CITTÀ METROPOLITANA
DI FIRENZE

OGGETTO: Procedimento di VAS ex artt. 23 e seguenti della L.R. 10/2010 comprensivo di Valutazione di Incidenza relativo al **PIANO ATTUATIVO SCHEDA NORMA “AUNC IV OSMANNORO SUD”**.
RAPPORTO TECNICO.

Posizione di installazione dei radar conta traffico (Aleph s.r.l. 2020)

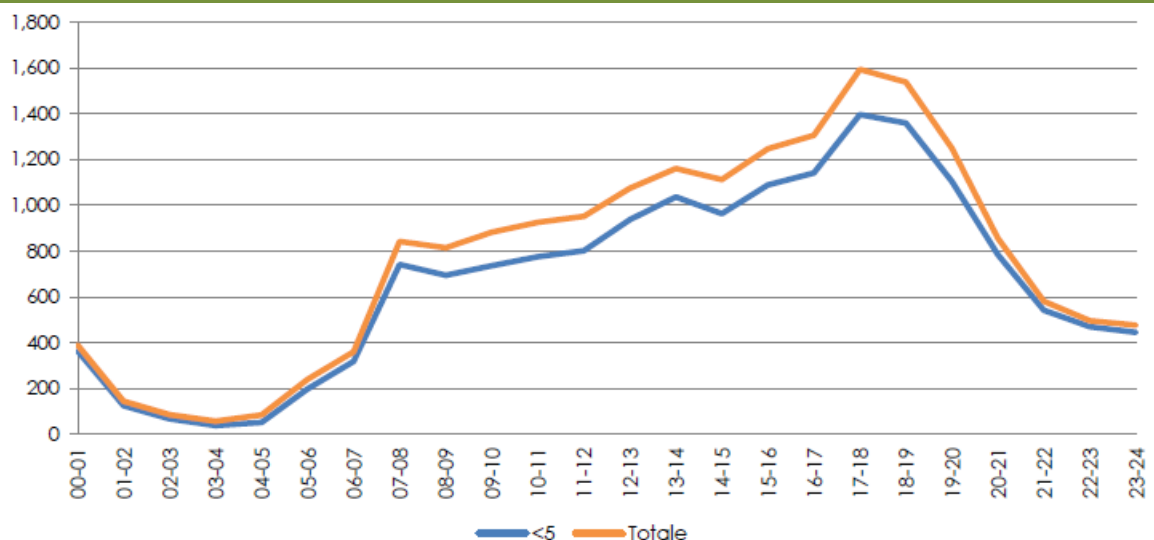
L'area Ex Longinotti è localizzata a fianco di quella in oggetto e lo studio trasportistico (Aleph s.r.l. Transport Engineering – Agosto 2020) ha individuato una sezione di analisi localizzata in corrispondenza dell'innesto della viabilità interna all'area industriale del comparto di Piano attuativo in oggetto.

Nel mese di Marzo 2019 (pre pandemia) sono stati effettuati dei rilievi di traffico tramite conta-traffico radar in continuo 7 giorni per 24 h.

Il rilievo ha dimostrato come la domanda di traffico lungo questa arteria sia molto elevata, con una punta mattutina distribuita uniformemente su una fascia oraria di 2 ore e il superamento del valore di 1000 veh/h per direzione per almeno 8 ore nel corso della giornata. Nell'ora di punta mattutina si registra il flusso prevalente in direzione Firenze, con punte di autovetture pari superiori a 1400 veh/h per direzione e un volume totale di circa 1600 veh/h; in direzione Campi Bisenzio nella medesima fascia oraria si registrano circa 700 veh/h.
